RESOLUCIÓN EXENTA: (ver fecha y número digital en el costado izquierdo del documento)

MATERIA: Pertinencia “Ajustes y mejoras Parque Eólico Los Trigales”

Temuco

Figura 1 Modificación de la acometida de la Línea de Alta Tensión a la Subestación Elevadora Río Malleco

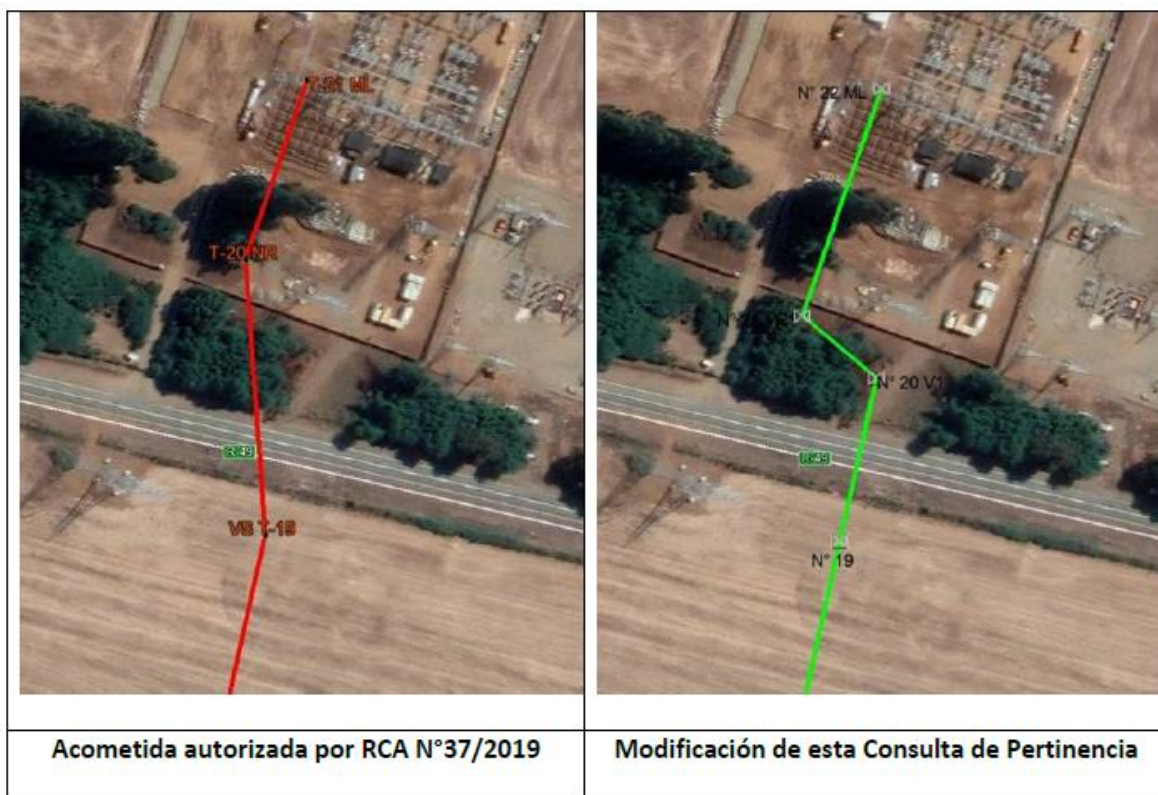
- e) Modificación de la acometida de la Línea de Alta Tensión a la Subestación Elevadora Río Malleco: Con la finalidad de ajustar la acometida de la línea de alta tensión al patio destinado al Proyecto al interior de la Subestación Río Malleco, y por ende para generar un atraveso “más limpio” (perpendicular) sobre el camino público de la ruta R-49, se ha incorporado una nueva estructura al trazado de la línea (N°20 – V1) y se ha desplazado la ubicación de la estructura N°20-VR en 39 metros al sur de su ubicación original (ver Figura 1).

- En relación con el ajuste de la acometida de la línea de alta tensión al patio destinado al Proyecto al interior de la Subestación Río Malleco, se considera un ajuste de ingeniería de detalles, no generando impactos distintos a los ya evaluados ambientalmente, por lo que no es significativo desde el punto de vista ambiental.

Figura 2 Camino Proyectado Acceso Pailahueque

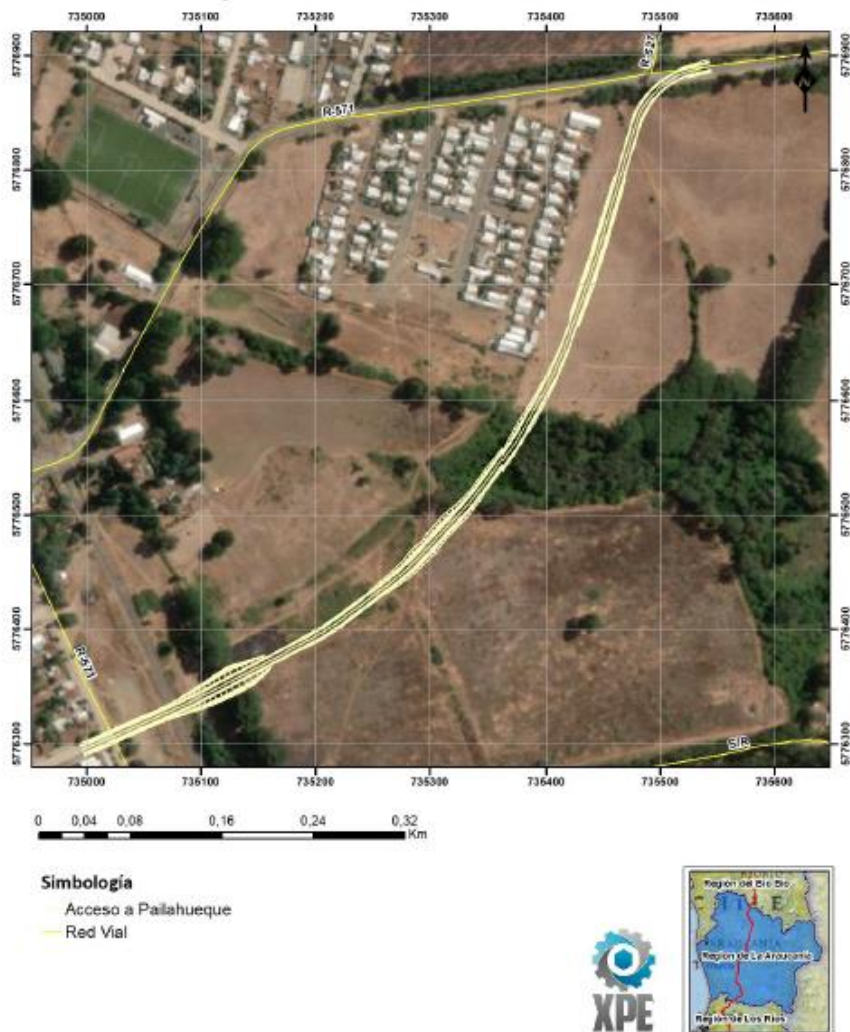
- h) Modificación de la ruta de acceso al Proyecto en el sector de Pailahueque: Con la finalidad de evitar una mayor intervención e impactos en la ciudad de Pailahueque, debido a la utilización de múltiples calles de la ciudad para el transporte de partes y piezas del Proyecto, se propone la construcción de un camino de acceso que permita acotar el tránsito por la ciudad a únicamente por la calle Cortinez, uniendo esta calle de la ciudad directamente con la intersección de las rutas R-571 y R-527.

Este nuevo camino, contempla un ancho de carpeta de 12 metros y un largo de 856 m., abarcando una superficie de 1,04 ha.

- Finalmente, en relación a la modificación de la ruta de acceso al Proyecto en el sector de Pailahueque y obras de cruce de cuerpos de agua, la construcción del nuevo puente se desarrollará sobre uno ya existente, y las modificaciones de ruta permitirán dar mayor fluidez al tránsito,

Figura 3 Layout del nuevo puente sobre el río Huequén

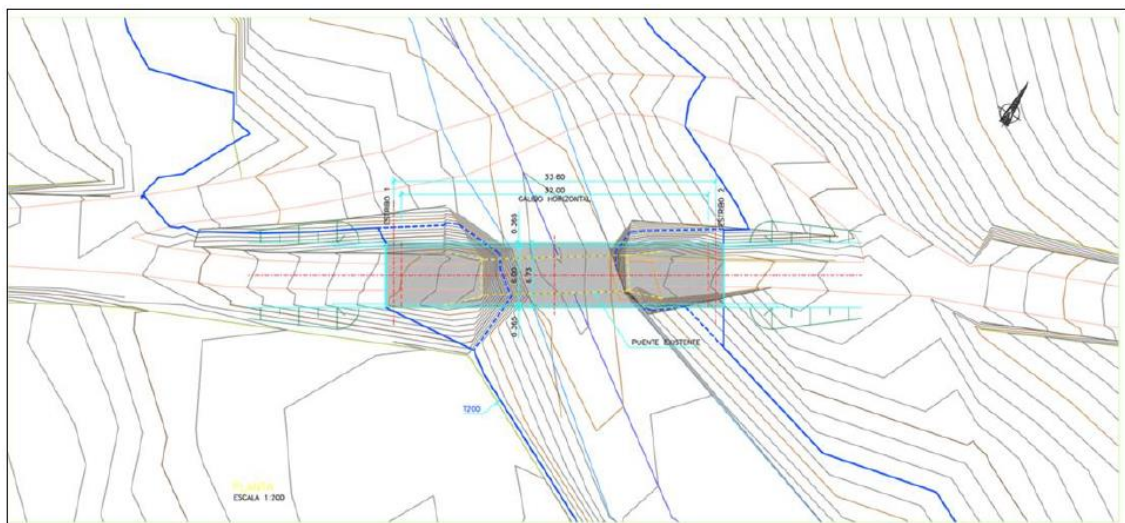
- i) Modificación obras de cruce de cuerpos de agua: La implementación del Proyecto Original ya aprobado, requerirá de la construcción de un nuevo puente sobre el río Huequén, el cual se ubicará sobre el puente existente, en el mismo emplazamiento de planta de este, para el paso de vehículos y maquinaria de un peso de hasta 12 ton., por eje (ver Figura 3).

El nuevo puente contará con una superficie de 226,1 m², considerando un ancho total de 6,73 m. y una longitud de 33,6 m. El ancho del tablero de 6,73 m permitirá albergar un rodado con sección de 6 m., y los espacios necesarios para ubicar los elementos de contención.

El diseño de esta obra considera estribos cerrados de hormigón armado, con cimentaciones profundas mediante pilotes. De este modo, se garantiza un correcto comportamiento frente a posibles fenómenos de socavación durante la vida útil del proyecto. Los estribos se instalarán por la parte exterior (fuera) de los existentes, por lo que el cauce del río Huequén no será intervenido por la estructura.

El tablero del puente se proyecta con tres vigas prefabricadas de hormigón pretensado de canto de 186 cm. sobre las que se ejecutará una losa superior de espesor mínimo de 20 cm.

Figura 5 Modificación configuración interna Instalación de Faenas

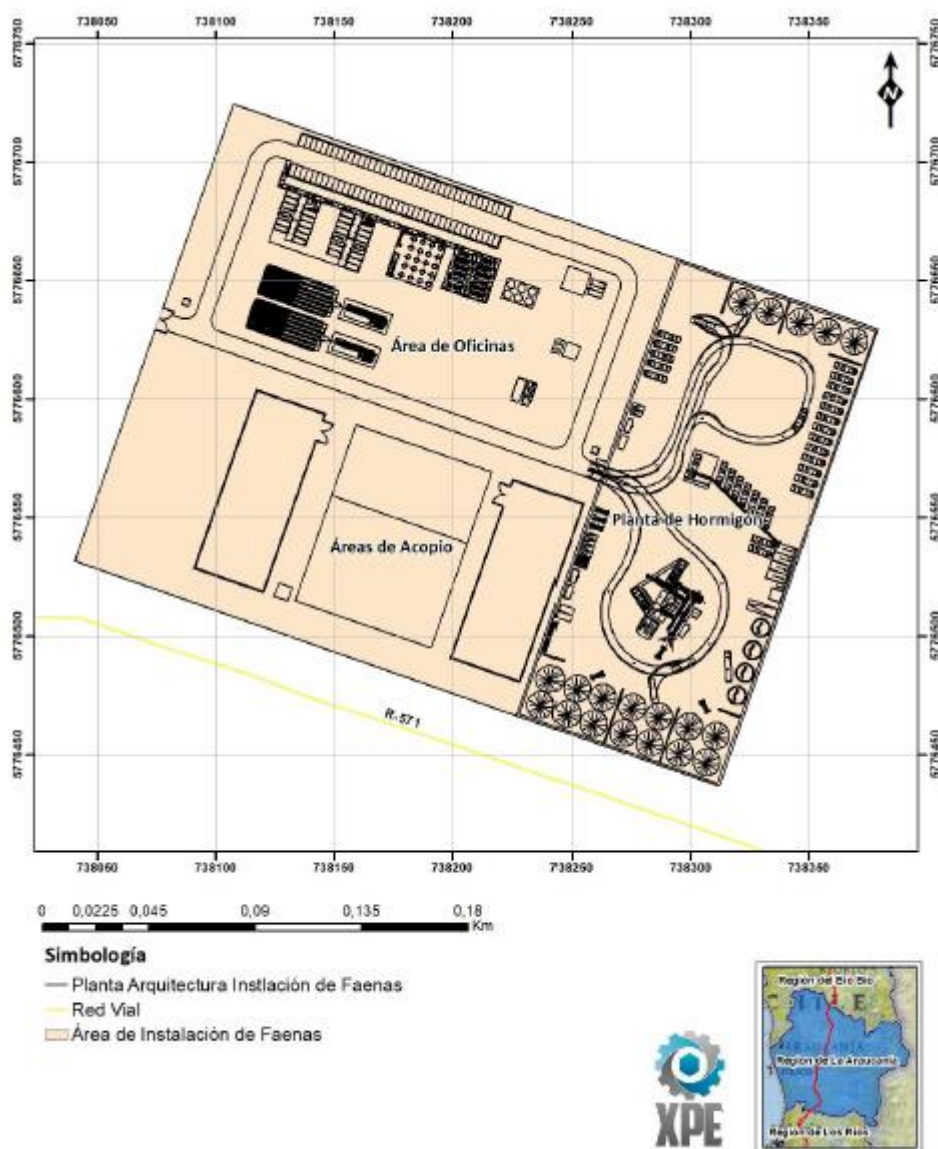
En la presente Consulta de Pertinencia, se considera realizar una optimización en la ubicación de estas instalaciones, con la finalidad de mejorar la organización espacial de la instalación de faenas, lo que se observa en la Figura 5. Adicionalmente, se adecúan todas aquellas instalaciones para suministro de artefactos e instalaciones necesarias para satisfacer las demandas de un total de 420 trabajadores, en el peak de la construcción.

Es importante indicar que la totalidad de estas modificaciones a la configuración interna de la instalación de faenas serán llevadas a cabo dentro de la superficie de 6,0 ha evaluada por el Proyecto Original (RCA N° 62/2016), es decir, no se requiere de la intervención de superficie adicional.

- Respecto de la modificación de la configuración interna de las obras que son parte de la instalación de faenas, no implican un aumento de superficie, por lo que no constituye un cambio significativo desde el punto de vista ambiental.
